淀川水系河川整備計画(変更原案)に対する 関係住民の意見聴取結果を公表します。

1. 住民からのご意見（パブリックコメント、公聴会）への対応方針

3. 淀川水系河川整備計画(変更原案)に関するご意見

別紙 淀川水系河川整備計画（変更原案）に関する意見の詳細

図1

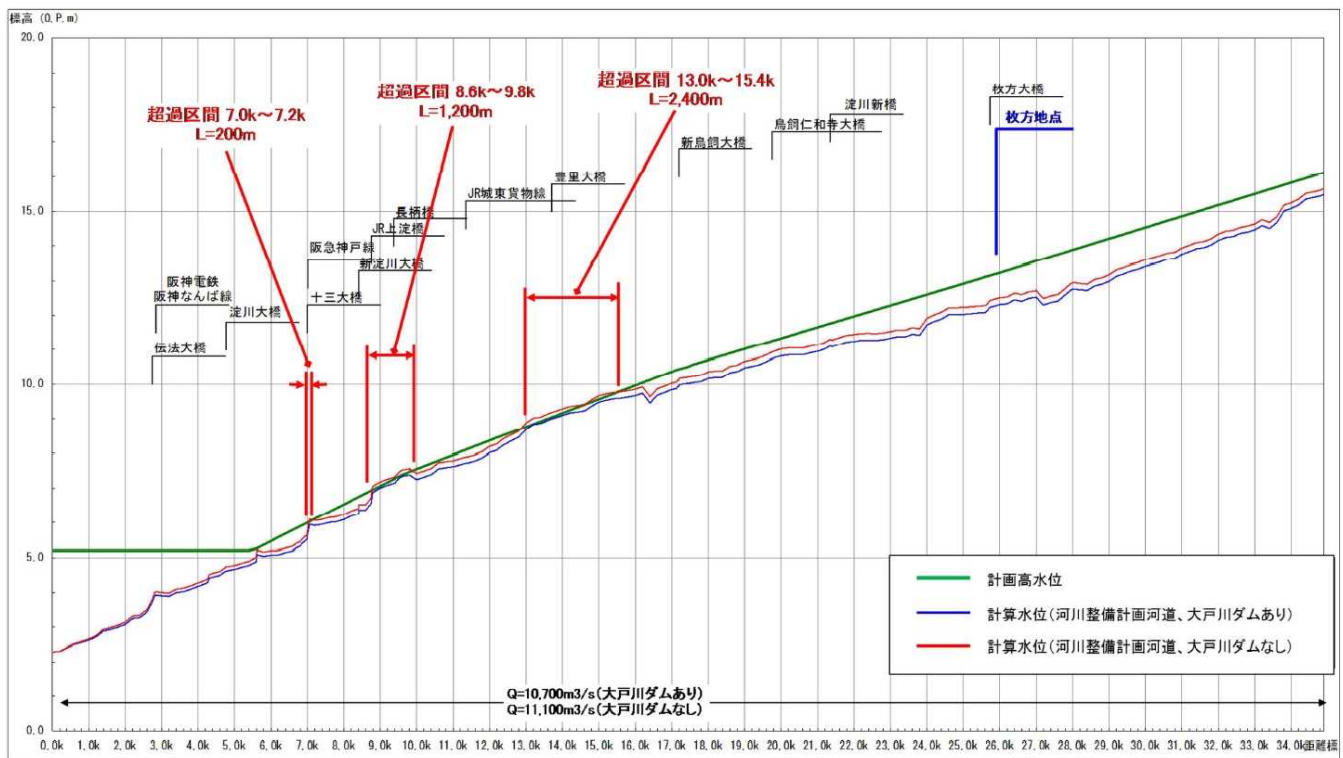
大戸川ダム検証素案では、淀川本川に関して図1が示され、淀川本川の7.0~7.2km、8.6~9.8km、13.0~15.4kmは大戸川ダムがないと、計画流量の流下時に計画高水位を超えることを問題視している。

図1は、淀川本川での大戸川ダムの洪水ピーク削減量が400m³/秒あることが前提とした水位計算結果であるが、大戸川ダムに淀川本川でそのように大きな治水効果があるのだろうか。

図2

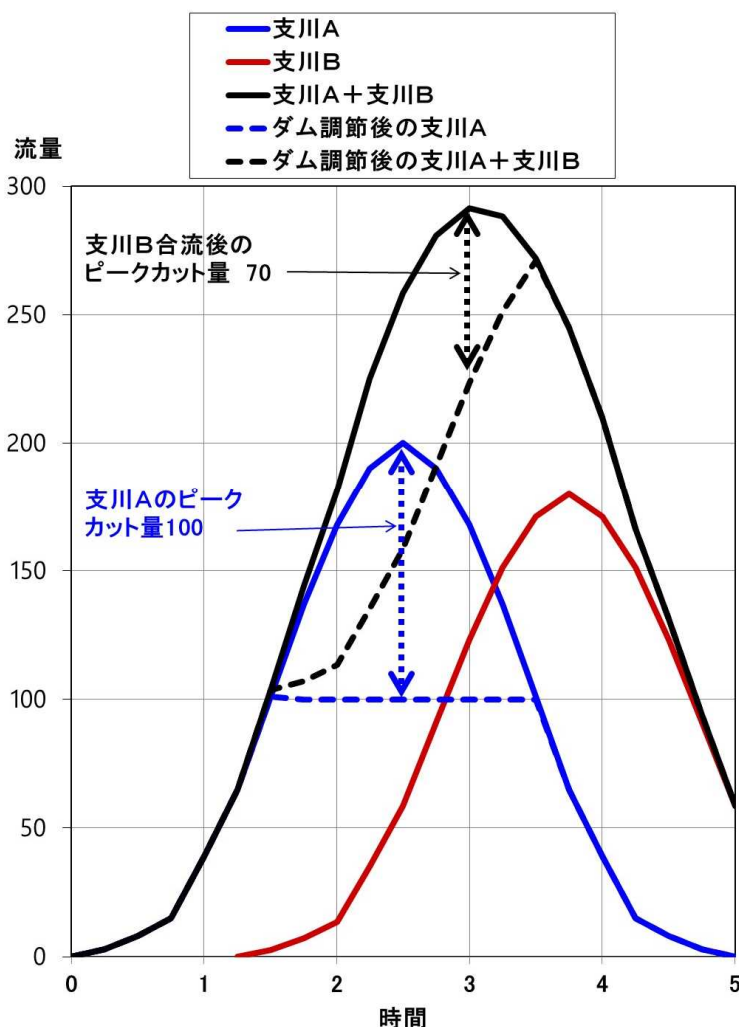
ダムの洪水ピーク流量削減効果は下流に行くにつれて小さくなる。その理由の一つは、図2の模式図に示すように、支川の流入に伴い、洪水波型が重なってピーク発生時間がずれていき、ダム洪水調節によるダム地点でのピークカット量よりも、合流後のピークカット量が小さくなることである。

図 3

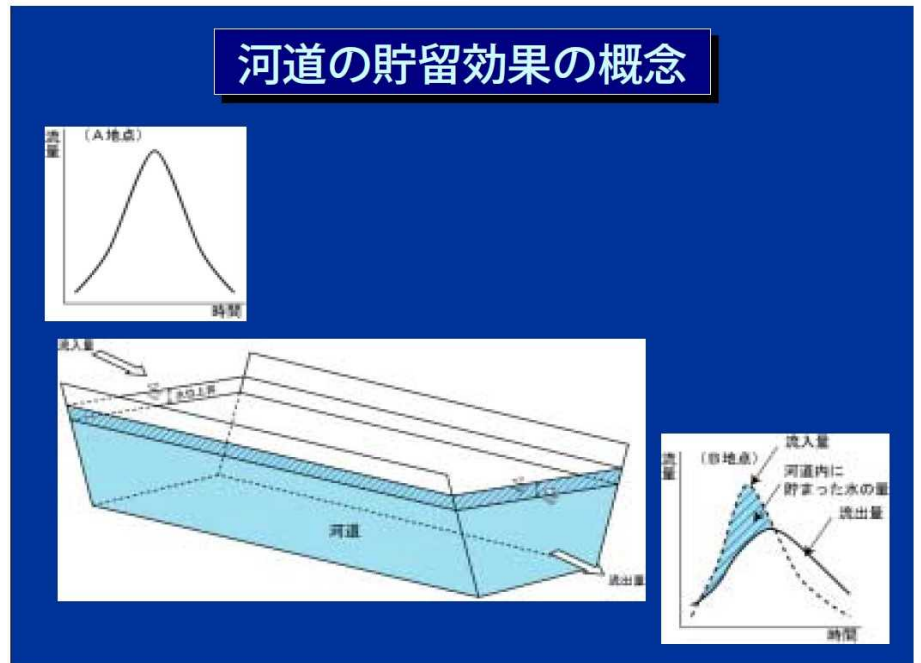
もう一つの理由は、図 3 に示すように勾配がゆるい河道では河道での貯留効果が働いてピークの突出が小さくなり、ダム地点のピークカット量の効果も小さくなることである。

図 4

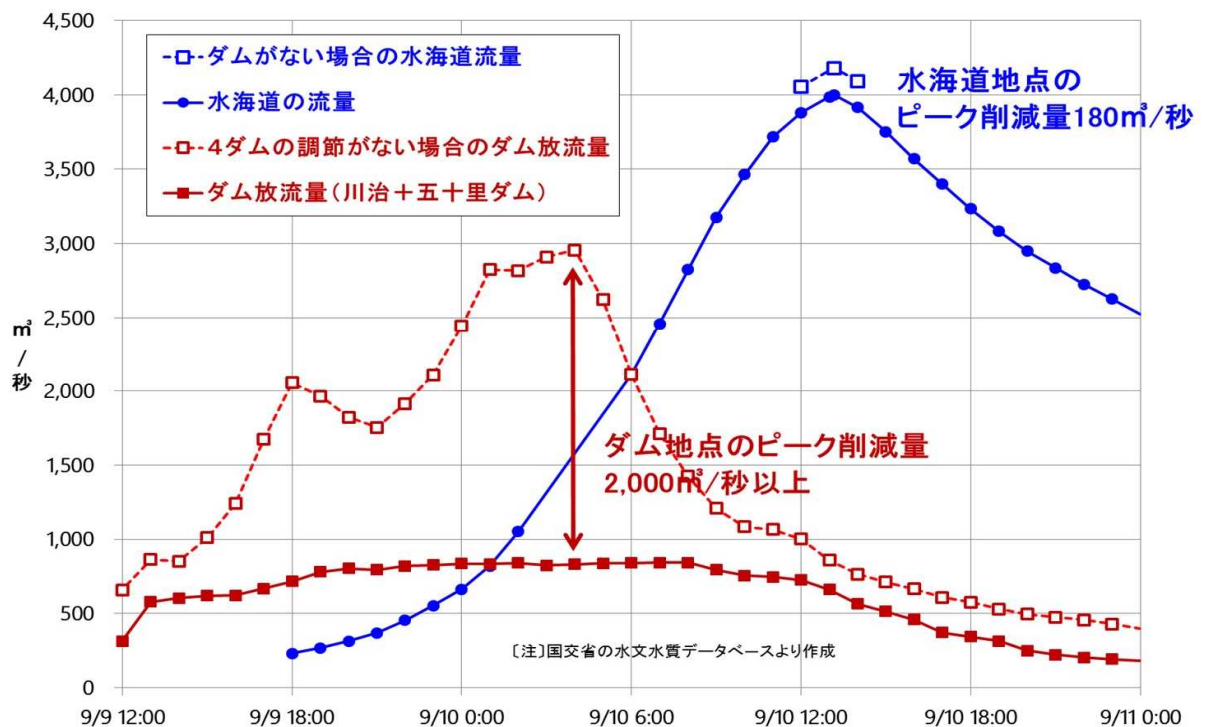
2015 年 9 月の鬼怒川洪水では、図 4 に示すように、上流 4 ダムの洪水ピーク削減量はダム地点では実績として 2100 m³/秒あったが、約 120 km 下流の最下流部・水海道地点におけるピーク流量の削減は国交省の

計算水位から推測すると、200 m³/秒程度になっており、1/10 に減衰していた。

◇水位縦断面図(淀川本川) 図5

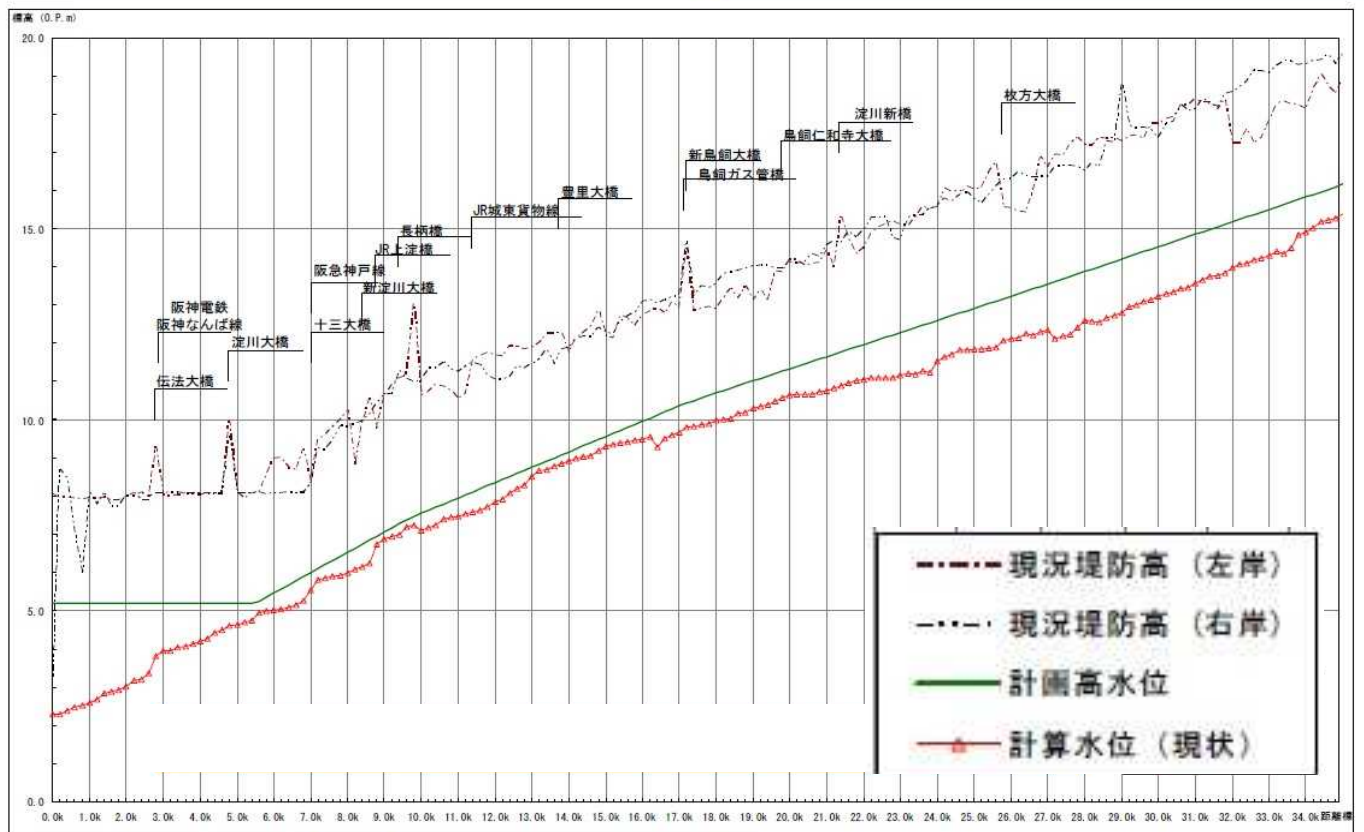
淀川水系河川整備計画の資料によれば、**図5**のとおり、左岸、右岸の現況堤防高は計画高水位より概ね2.5~3m以上高い位置にある。したがって、大戸川ダムがないために、計画高水位を5~15cm超えることがあったとしても、現況の堤防天端高には2.5~3m以上の余裕高があって、確保すべき余裕高2mを0.5~1mも上回っているのであるから、治水対策上、何も問題にならない。

写真 1

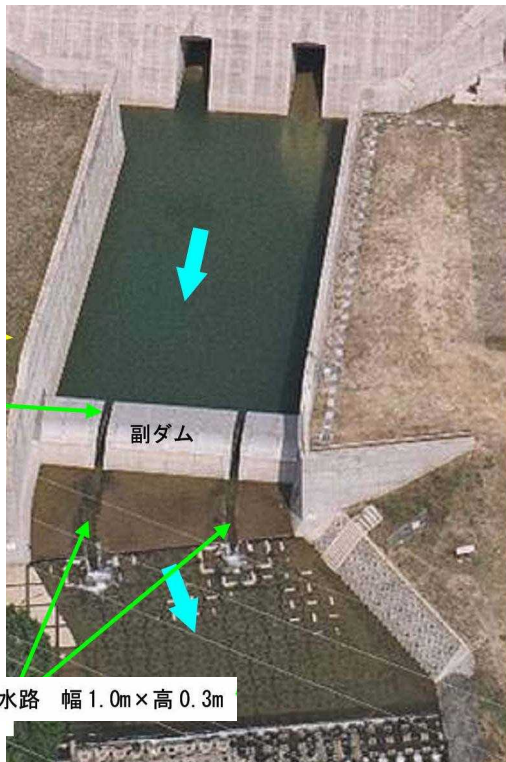
次頁の**写真1**は日本で最初の流水型ダムである島根県の益田川ダムの副ダムである。幅が50メートル近くある副ダムにおいて水が流れるスリットの水路は1m幅のものが2カ所付いているだけであるから、流速が高まると、スリットの水路で行き来できる水生生物は限られる。

図7 益田川ダムにおけるダム上下流の濁度変化（2010年）

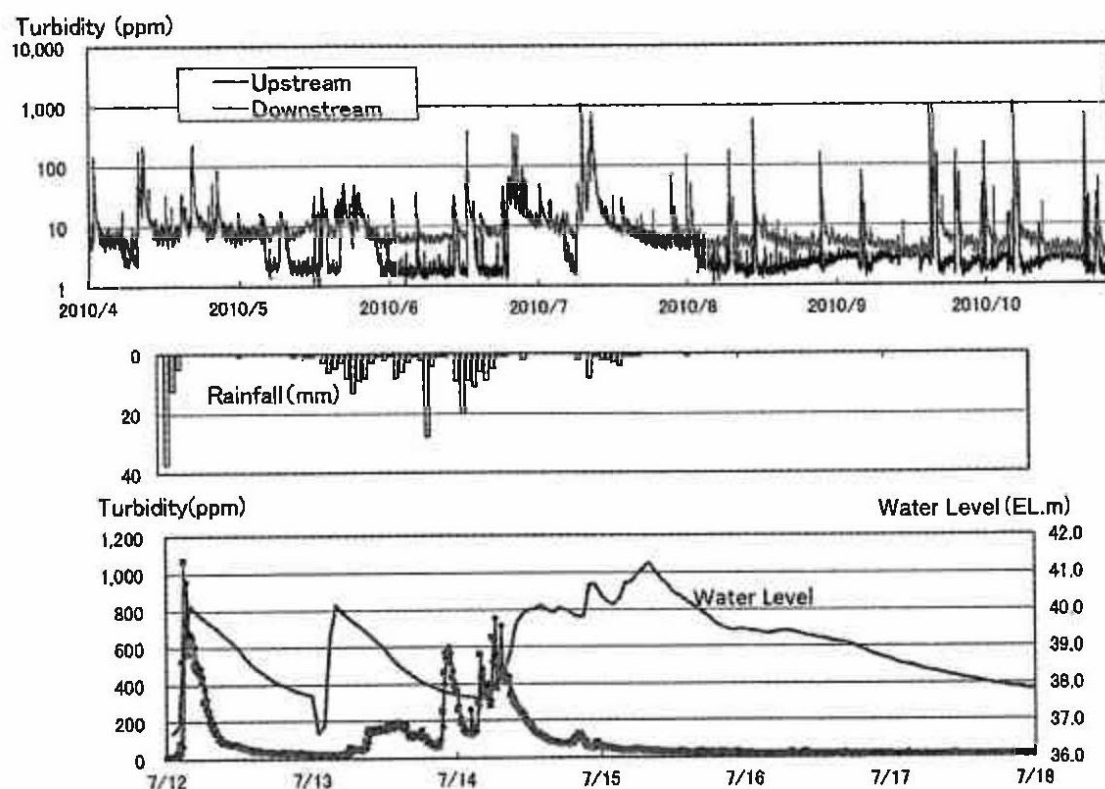
図7のグラフは、2010年に益田川ダムについて観測調査した結果である。観測期間中に複数回の洪水が発生し、高濁度水が流下している。ダム上流側（Upsream）は洪水終了後に濁度がすみやかに低下しているのに対して、下流側（Downsream）は10～数ppmの濁度が続いている。流水型ダムであってもダムであることには変わりなく、清流に戻りにくくなってしまうのである。

図 4.3.2-4 堤防強化対策工法の例

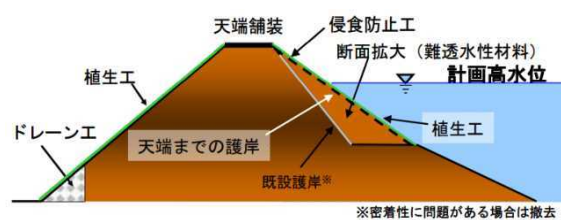
淀川水系では堤防天端までの表法護岸と裏法尻のドレーン工による堤防補強が実施されているが、裏法は植生工とされている。破堤原因の大半を占める越水破堤では、越流水による裏法尻から侵食が始まり、天端まで進行して破堤に至るため、裏法にも表法と同様に被覆工を実施することが重要である。堤防前面に被覆工を行う補強に必要がある。

さらに越水に耐えるのが二重鋼矢板補強である。堤防天端の両肩から鋼矢板を打設すれば越水にも十分耐えることが東日本大震災で証明されている。すでに実施されている地域もあり、淀川水系にも取り入れるべきである。
